TESTO DELL'OSSERVAZIONE IN ALLEGATO 1

In funzione delle considerazioni e osservazioni sopra esposte, si ritiene che il documento SIA R.7 "STUDIO DI INCIDENZA ECOLOGICO" debba essere necessariamente revisionato seguendo le indicazioni e le disposizioni derivanti dalle Linee guida nazionali e regionali (DGR 1191/2007) per la redazione dello Studio di Incidenza. Si evidenzia infatti che il documentario è ampiamente deficitario delle informazioni necessarie ad effettuare le necessarie valutazioni sulla effettiva incidenza del progetto esaminato.

FIGURA 1: SCHEMA GENERALE DELLE ROTTE MIGRATORIE IN PROVINCIA DI PARMA (FONTE PFV PARMA 2007-2012); IN ROSSO L'AREA È INDICATA DI PROGETTO.

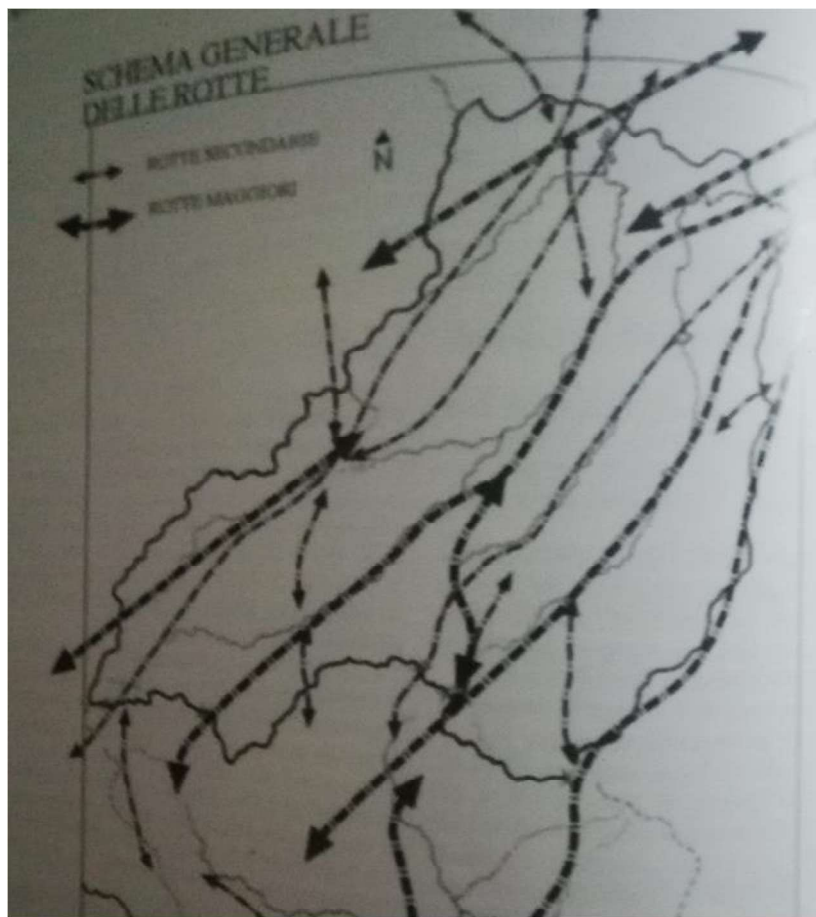
DAL MOMENTO CHE MANCANO COMPLETAMENTE I DATI RELATIVI ALLO STATO DI FATTO NELL'AREA DI INTERVENTO, DA EFFETTUARSI TRAMITE DATI BIBLIOGRAFICI (SE PRESENTI) E MEDIANTE RILIEVI SU CAMPO, LO STUDIO PRESENTATO RISULTA DEFICITARIO DI TALE ANALISI: AL PROPOSITO SI OSSERVA CHE L'AREA È INDUBBIAMENTE UN TERRITORIO DI PASSAGGIO E FORAGGIAMENTO DI SPECIE DI INTERESSE COMUNITARIO TRA CUI L'AQUILA REALE, OLTRE AD ESSERE UN POTENZIALE SITO RIPRODUTTIVO DEL FALCO PECCHIAIOLO. L'AREA INOLTRE RISULTA ESSERE, SECONDO QUANTO RIPORTATO NEL VECCHIO PIANO FAUNISTICO VENATORIO DELLA PROVINCIA DI PARMA (2007-2012) UNA ROTTA DI MIGRAZIONE, ANCHE SE SECONDARIA, PER IL TERRITORIO PROVINCIALE (VEDI FIGURE 1 E 2); IL PIANO PROVINCIALE AFFERMA CHE SI TRATTA DI UN "PASSAGGIO VELOCE LUNGO LA DIRETTRICE DEL TORRENTE TARODINE TRA IL TARO E L'AMPIA VALLE DEL MAGRA E QUINDI IL MARE E LA COSTA TOSCANA. VIENE UTILIZZATO DA QUASI TUTTE LE SPECIE CHE TRANSITANO SUL TERRITORIO PROVINCIALE". SEBBENE LO STUDIO RIPORTI I DATI DEI MONITORAGGI EFFETTUATI SU UN PARCO EOLICO LIMITROFO ALL'AREA DI PROGETTO (CIRCA 16 KM LINEARI), NON È POSSIBILE ESCLUDERE A PRIORI CHE IL

PROGETTO IN ESAME POSSA COMPORTARE IMPATTI SULLE SPECIE CHE TRANSITANO SULLA ROTTA MIGRATORIA INDICATA, COMPRESSE QUELLE ELENCAE NELL'ALLEGATO II DELLA DIRETTIVA UCCELLI E TUTELATE DAI SITI NATURA 2000 CONSIDERATI.

Figura 2: Elementi della Rete Ecologica Regionale; in arancio la Dorsale appenninica entro cui ricade l'area di progetto, individuata con cerchio rosso (Fonte: https://servizimoka.regione.emilia-romagna.it/mokaApp/apps/parchi_01HTM5/index.html)

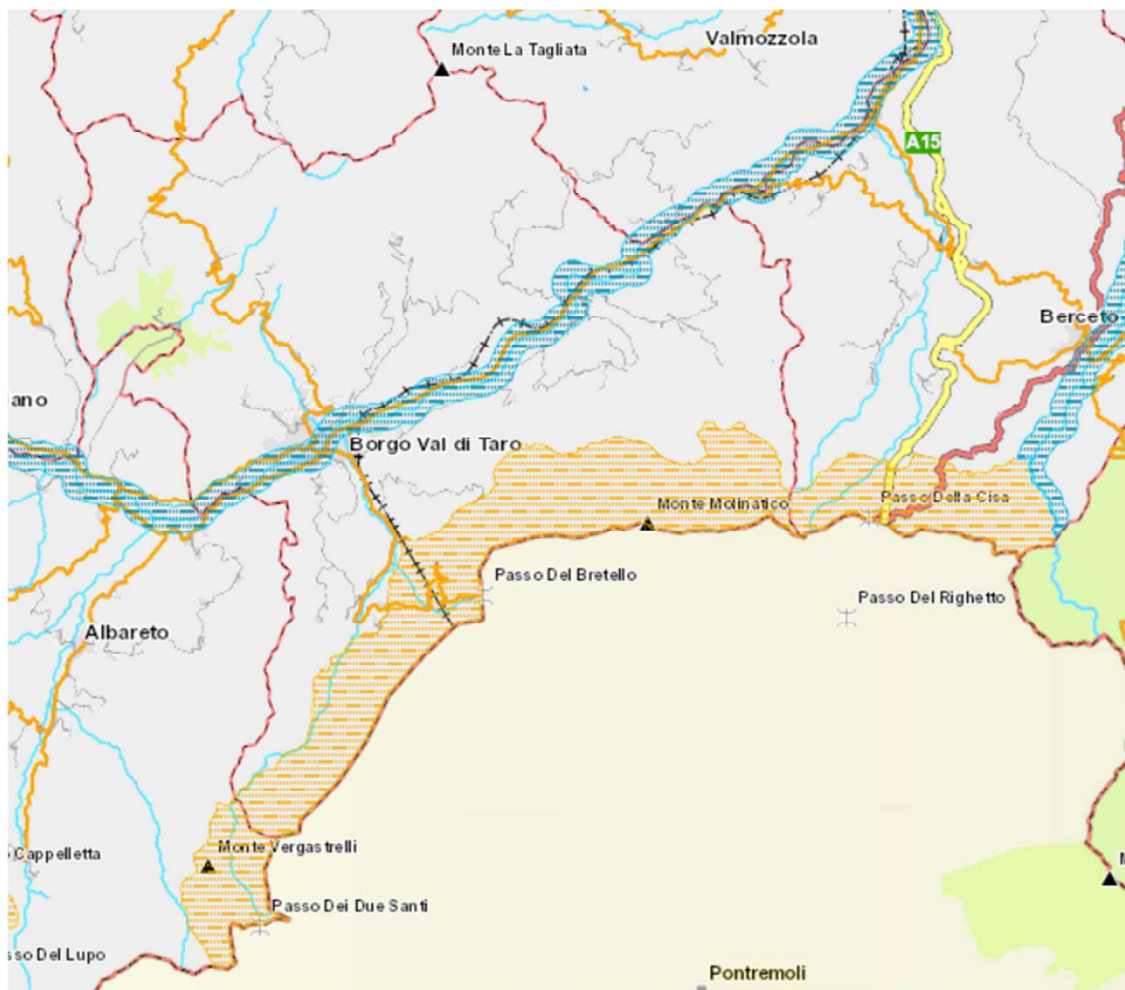
Oltre a ribadire quanto già detto al precedente punto 9, ovvero che l'area di progetto interessa una rotta migratoria segnalata in bibliografia, lo studio non ha tenuto conto che è situato all'interno di un elemento della Rete Ecologica Regionale, nello specifico il Corridoio sovregionale "Dorsale appenninica" (vedi Figura 3). Per tale motivo lo studio deve indicare se il progetto comporta eventuali perturbazioni o interruzioni di rotte migratorie e di elementi della Rete Ecologica Regionale.
